TECH TIP 009

OAP7144

OPEL E VAUXHALL 1.4 A BENZINA

FIG. 1

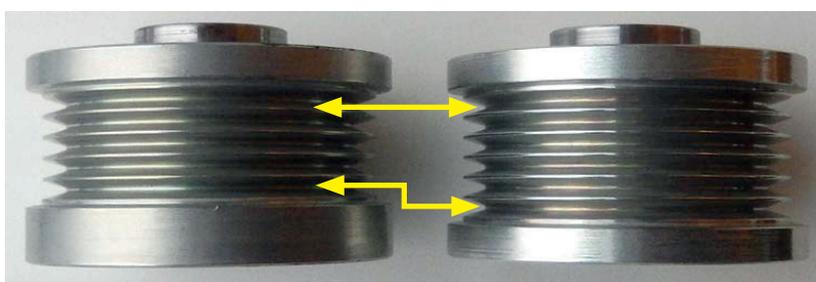
In alcuni motori Opel/Vauxhall (codici: A14NEL, A14NET, A14XEL, A14XER) le cinghie possono avere 5 o 6 scanalature, così come le pulegge: dipende dalla data di fabbricazione dell'automobile. Gates consiglia di sostituire un'OAP a 5 scanalature (Fig. 1 a sinistra) con l'OAP7144 a 6 scanalature (Fig. 1 a destra).
